OGGETTO: [ID_VIP 13551] (WEB-VIA-VIAVIA100000055) Istanza per l'avvio del procedimento di Valutazione di Impatto Ambientale ai sensi dell'art. 23 del D.Lgs.n.152/2006 relativa al progetto "Campus Data4 (MIL02)" Vittuone (MI). - Proponente: DATA 4 LOMBARDIA S.p.A.

In riferimento alla vostra comunicazione, pervenuta all'Ente in data 03/03/2025 al prot. n. 4280 di avvio del procedimento in oggetto, esaminata la documentazione progettuale e le analisi tecniche a supporto delle valutazioni ambientali rese disponibili sul portale SILVIA, si esprime parere favorevole a condizione che:

Figura 1 – estratto tracciato elettrodotto di collegamento con in rosso la nuova soluzione proposta

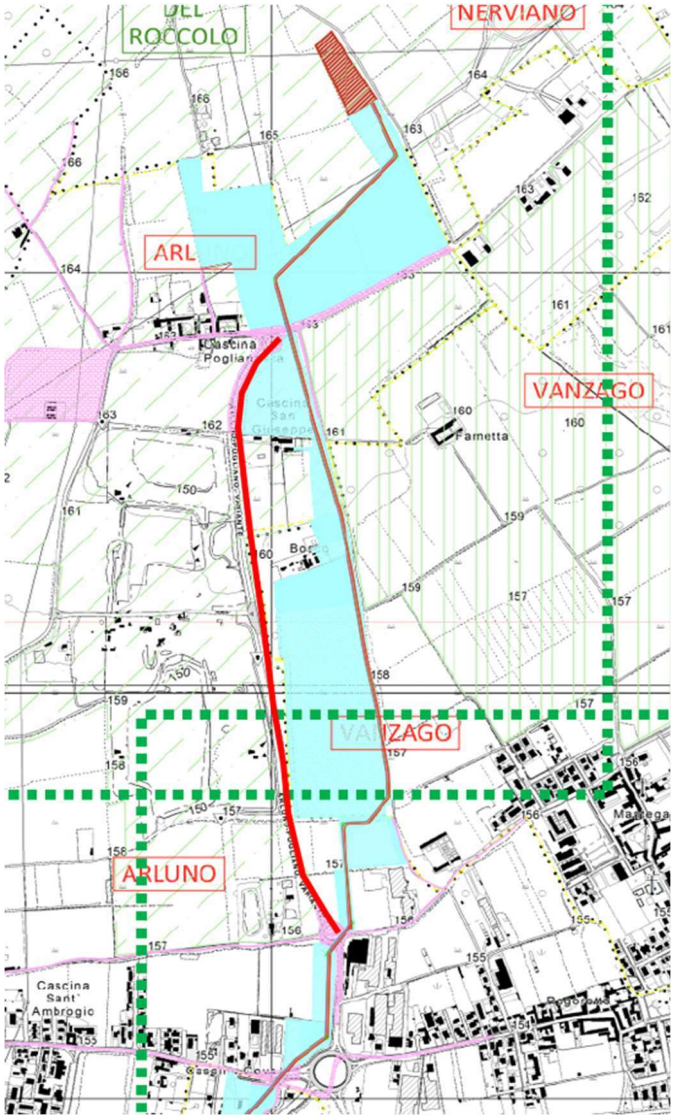
- il proposto tracciato dell'elettrodotto AT utile al collegamento del Data Center con la stazione elettrica Terna Poglianasca in progetto, sia riallocato interamente in comune di Arluno, segnatamente contermine alla viabilità esistente della SP229dir, nella tratta dalla rotatoria della Cascina Poglianasca alla rotatoria di collegamento con via Monfalcone (come riportato in Fig. 1 qui di seguito).

Figura 1 – estratto tracciato elettrodotto di collegamento con in rosso la nuova soluzione proposta

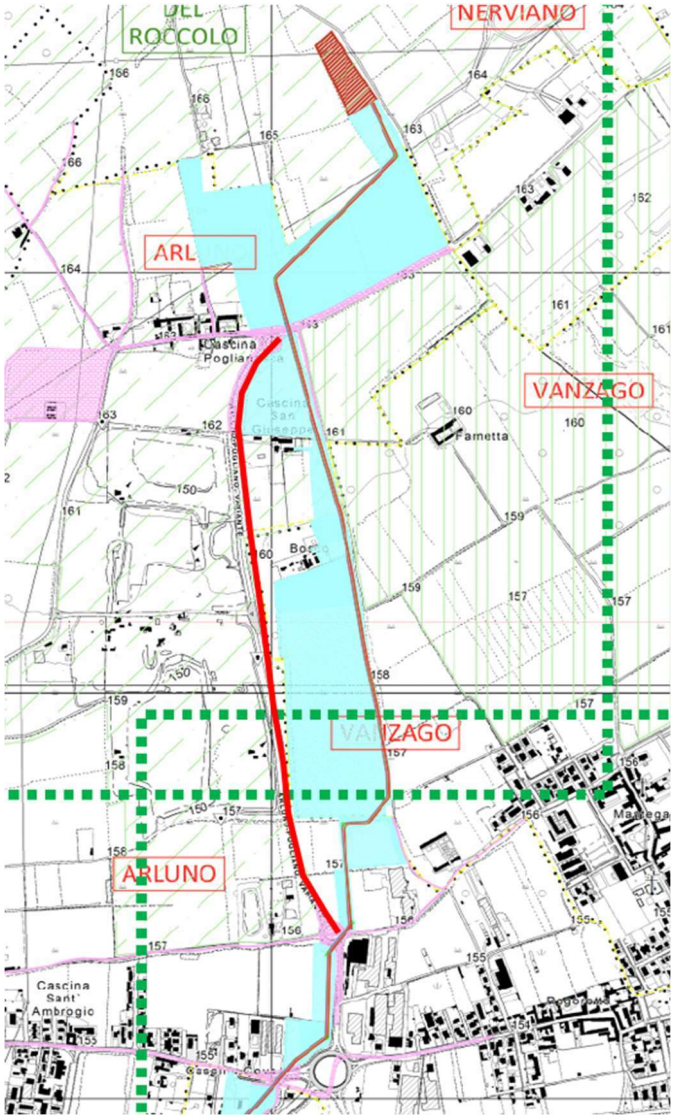
- il proposto tracciato dell'elettrodotto AT utile al collegamento del Data Center con la stazione elettrica Terna Poglianasca in progetto, sia riallocato interamente in comune di Arluno, segnatamente contermine alla viabilità esistente della SP229dir, nella tratta dalla rotatoria della Cascina Poglianasca alla rotatoria di collegamento con via Monfalcone (come riportato in Fig. 1 qui di seguito).
